**Modulo per la presentazione delle osservazioni per i piani/programmi/progetti sottoposti a procedimenti di valutazione ambientale di competenza statale**

**ID: Codice procedura (ID\_VIP/ID\_MATTM): 12691**

**“Progetto di un impianto eolico denominato “Pitigliano” ubicato nei comuni di Pitigliano (GR) e Sorano (GR) costituito da 20 (venti) aerogeneratori di potenza nominale 7,0 MW per un totale di 140,0 MW con relative opere connesse ed infrastrutture indispensabili”**

**Immagine 1. Vincoli ex art. 136 del CBC dal PIT della Regione Toscana e zona approssimativa dove è progettato l'impianto industriale.**

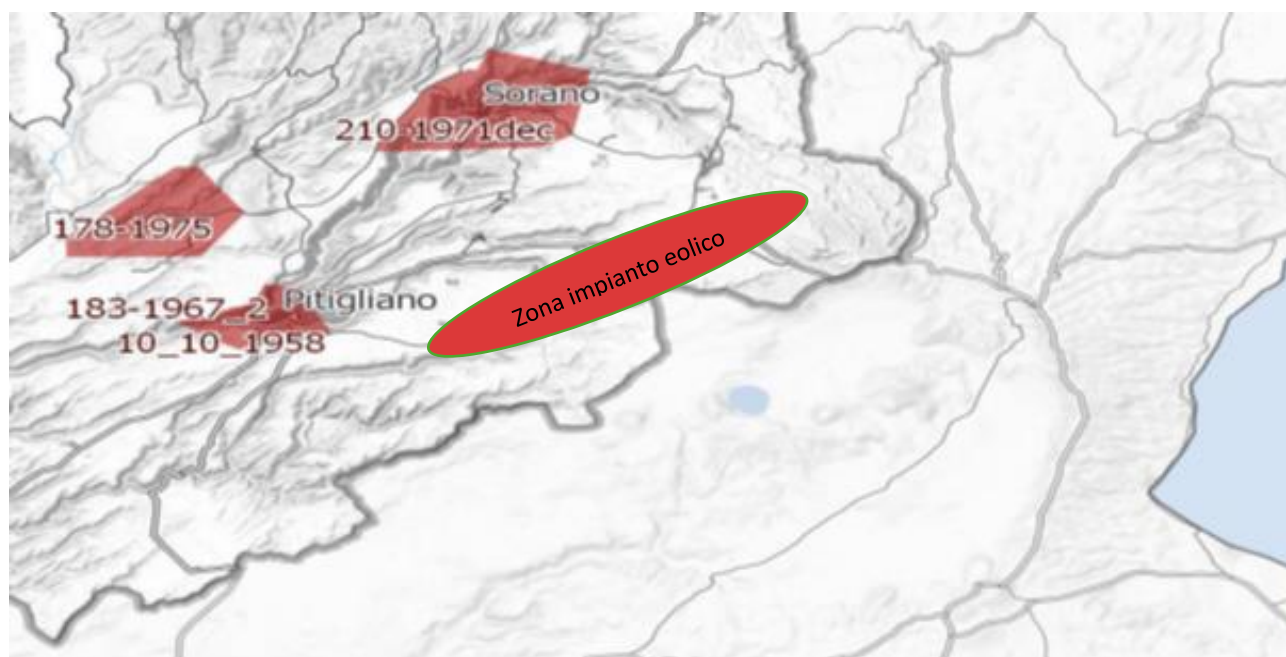
Al contrario si evidenzia che l'impianto eolico industriale citato non solo ricadrebbe con tutti e 20 gli aerogeneratori all'interno delle fasce di rispetto di 3 km di due vincoli paesaggistici di notevole interesse pubblico esistenti nella Regione Lazio e con una parte di essi nel vincolo paesaggistico del Centro abitato di Sorano ( GR) quindi in aree non idonee all'installazione di impianti di energia rinnovabile. Addirittura, alcuni aerogeneratori sarebbero ubicati a poche centinaia di metri dai perimetri dei due vincoli paesaggistici laziali ex art 136 del CBC.

*Inoltre, come sostiene la Proponente parte dell'impianto si verrebbe a trovare a 3,5 km dal centro abitato di Sorano. Infatti, tre degli aerogeneratori WTG 08, 09, 10 sono addirittura all'interno delle fasce di rispetto dei 3 km del suo vincolo paesaggistico di notevole interesse pubblico ex art 136 del CBC. Si evidenzia che così si crea*

un'ulteriore incompatibilità con la tutela del Paesaggio.

**Immagine 3. Cumulo di una parte di impianti eolici, fotovoltaici e geotermici industriali in progettazione ed esistenti intorno all’eolico industriale “Pitigliano”.**

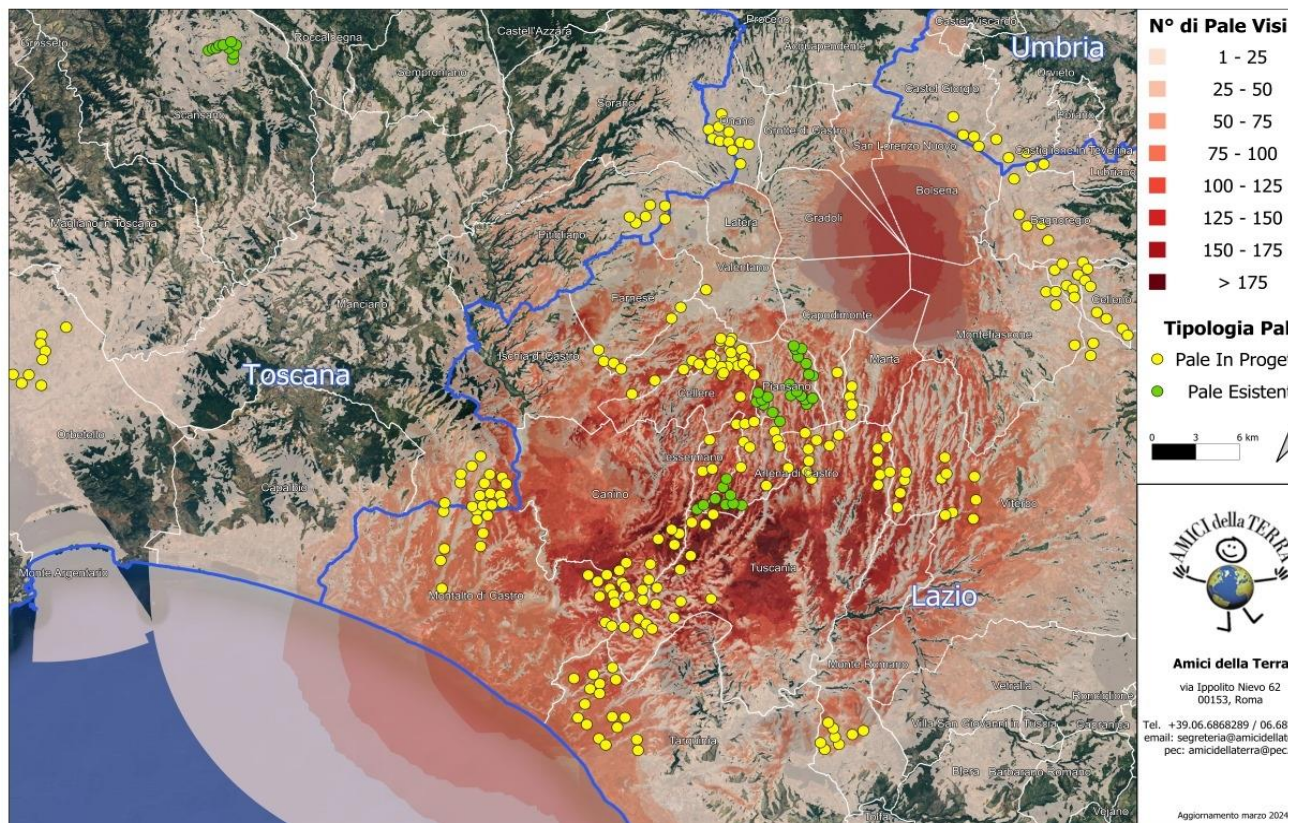
Beni Culturali “*Ambito paesaggistico, geologico e geomorfologico dell’orlo della caldera di Latera ...*” Non vengono nemmeno citati gli impianti eolici in progetto al MASE, il “Rempillo” (6 aerogeneratori) e un altro in verifica amministrativa di 14 aerogeneratori e 72, 6 MW. Ad oggi nei territori di Pitigliano, Sorano e in quello limitrofo potenzialmente potrebbero essere insediati 40 aerogeneratori alti 200 metri e larghi 170. Ma la proponente non cita neanche altri impianti che creerebbero il cumulo e quindi maggiore impatto. Infatti, sul territorio della “Città del Tufo” (Sorano e Pitigliano) impatterebbero anche l’impianto eolico “Montarzo” di Onano con 13 aerogeneratori con le dimensioni ricordate, l’altro eolico industriale nel territorio di Valentano con sette aerogeneratori (stesse dimensioni), gli impianti di Farnese con un minieolico di 3 Torri alte 60 metri già installate in località Poggio del Crognolo e l’impianto eolico industriale “Vallerosa” (7 aerogeneratori alti 200 metri e larghi 158 metri) in procedura VIA presso la Regione Lazio. Inoltre, altri impianti del minieolico già presenti a Valentano, Cellere e Piansano e due progetti eolici industriali con le stesse dimensioni (200 m x 170 m) nel Comune di Ischia di Castro. La valutazione del cumulo non prende neanche in considerazione gli impianti industriali di fotovoltaico e agrivoltaico in progetto a Farnese, Valentano, Ischia di Castro, Cellere. L’impianto geotermico in procedura Via al MASE, progettato nella Caldera di Latera. Quindi è stata effettuata una valutazione del potenziale impatto cumulativo non veritiera a dispetto di quanto affermato dalla proponente che sostiene di aver preso in considerazione uno spazio di 10 km intorno al suo impianto per gli impatti che si creerebbero.

**IMMAGINE n. 2** Impianto eolico industriale “Pitigliano” e distanze aerogeneratori dai Vincoli della Conca del Lago di Mezzano...

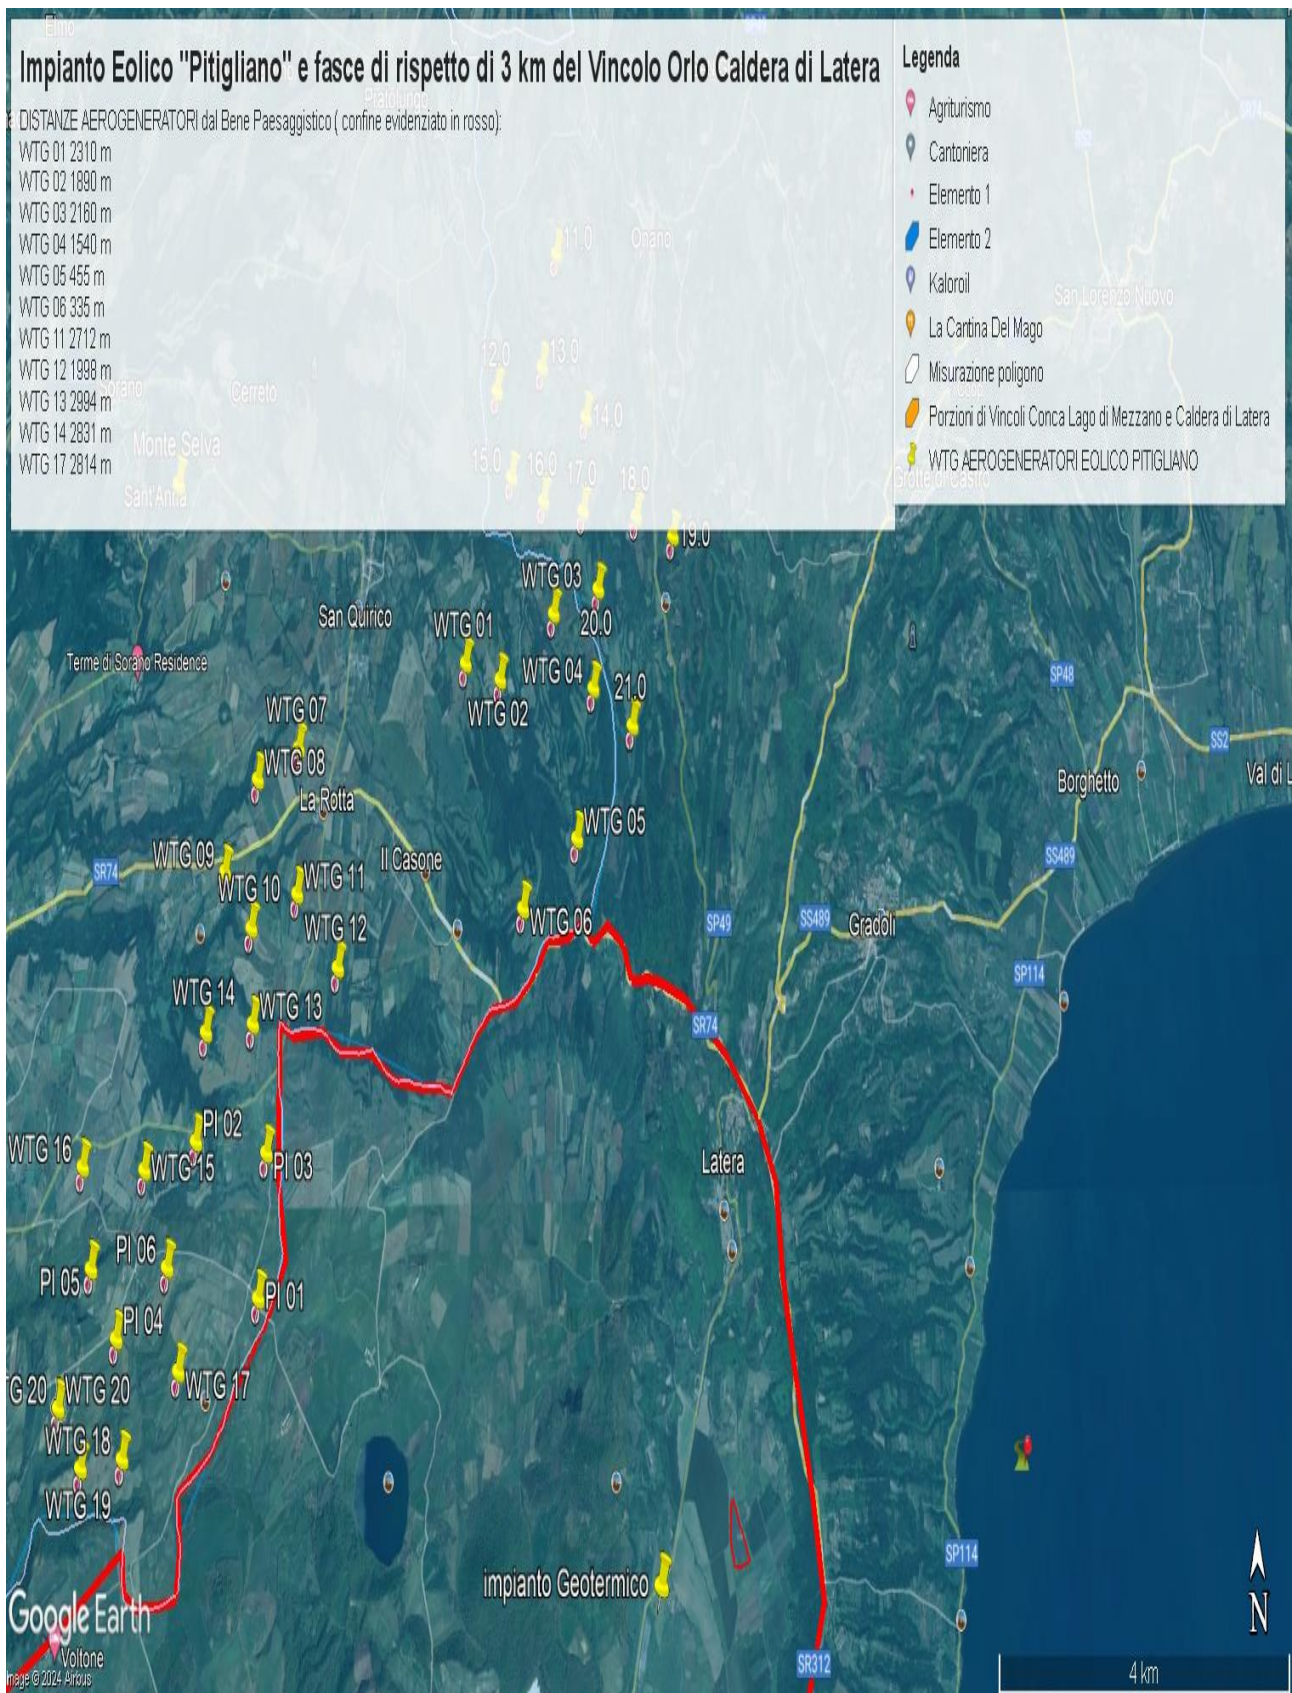
Come è illustrato nell'immagine si ribadisce che l'impianto industriale "Pitigliano" ricade completamente all'interno delle fasce di rispetto dei due vincoli di notevole

interesse pubblico e lambisce quelle di un terzo vincolo e quindi come affermato dal Consiglio di Stato nelle sentenze citate, l'impianto è insediato in area non idonea ai sensi dell'art. 20 comma 8 lettera c quater del D.Lgs. n. 199/2021 e ss.mm.ii al contrario di quanto sostiene la proponente.

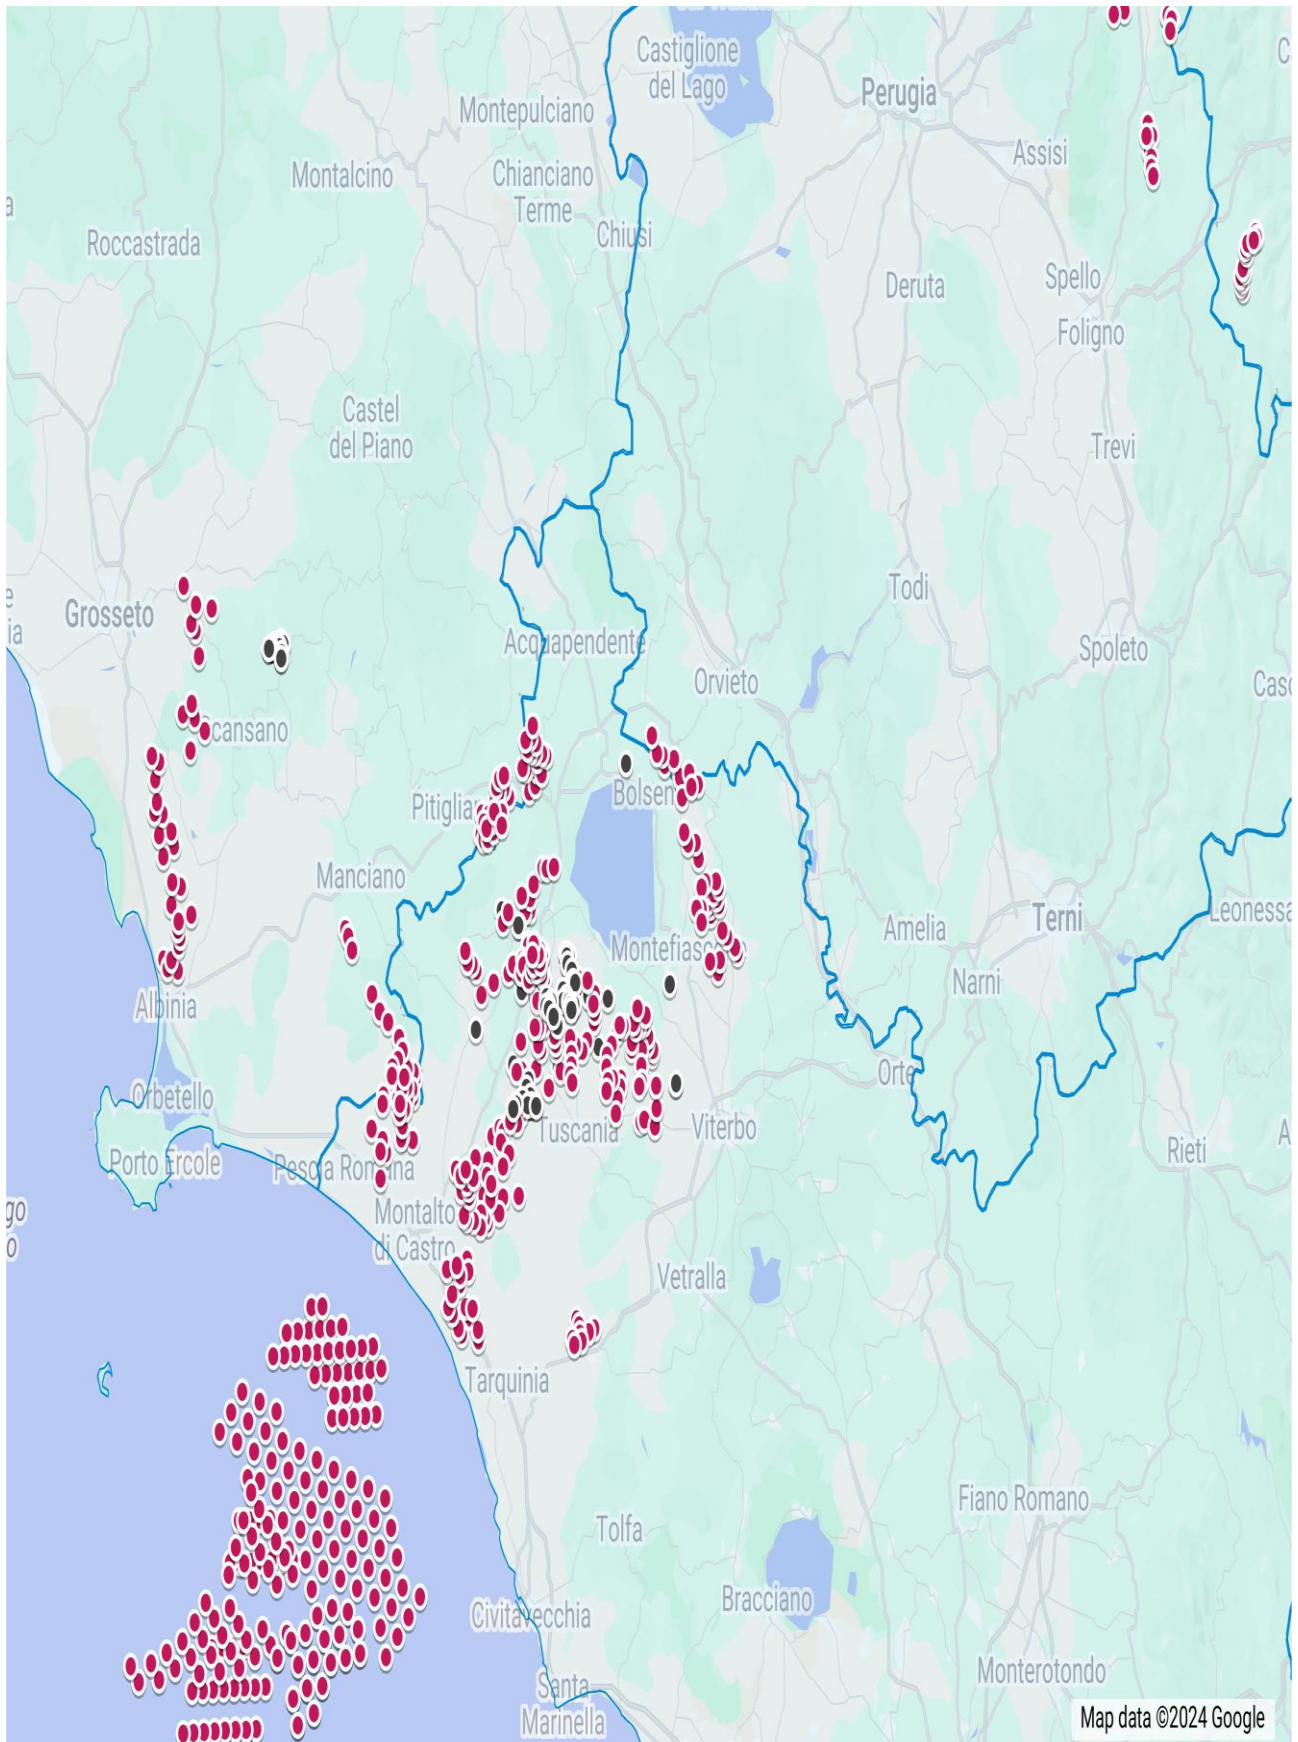
**IMMAGINE n. 4** Si evidenzia che i tre aerogeneratori WTG 07, WTG 08 e WTG 09 impattano con il vincolo paesaggistico di notevole interesse pubblico del Centro Storico di Sorano. Il WTG 07 si troverebbe a 2828 m, WTG 08 2504 e WTG 09 2990. Il cavidotto dell'impianto invece impatta in buona parte del Vincolo paesaggistico ex art. 136 del CBC del Centro Storico di Pitigliano.
